TWINGO LAGUNA MEGANE & SCENIC

88 AUFLEUCHTEN DER AIRBAG-KONTROLLLAMPE BEI VERWENDUNG EINES MOBILTELEFONS

LISTE DER BETROFFENEN AIRBAG-STEUERGERÄTE

Abb. 1

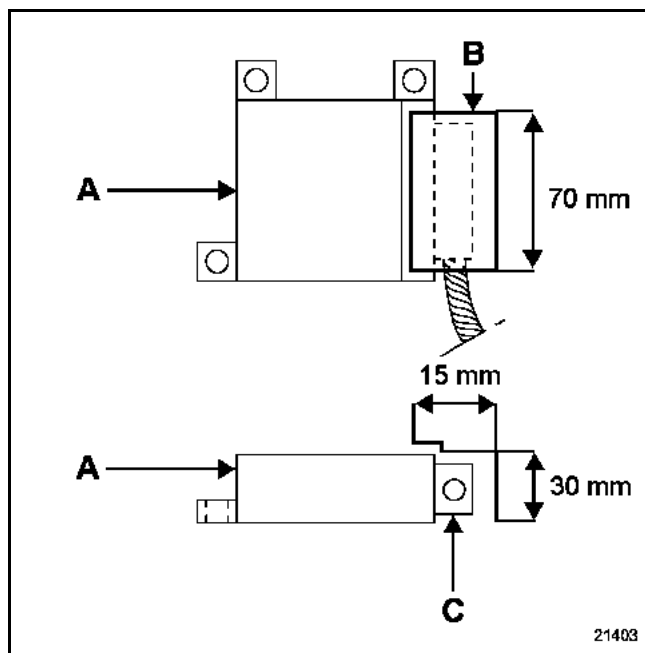
- 1) **Auslesen der Teilenummer des elektronischen Airbag-Steuergeräts mit Hilfe des Diagnosegeräts**
(Teilenummern, siehe Notenkopf).
- 2) **Verriegeln des elektronischen Airbag-Steuergeräts**
(siehe Reparaturhandbuch: "Airbag, Gurtstraffer und Sicherheitsgurte - SRP").
- 3) **Umwickeln der Steckverbindungen der elektronischen Airbag-Steuergeräte mit Kupferklebeband (B) (Abb. 1).**

- Umwickeln der Steckverbindungen der elektronischen Airbag-Steuergeräte mit Kupferklebeband.
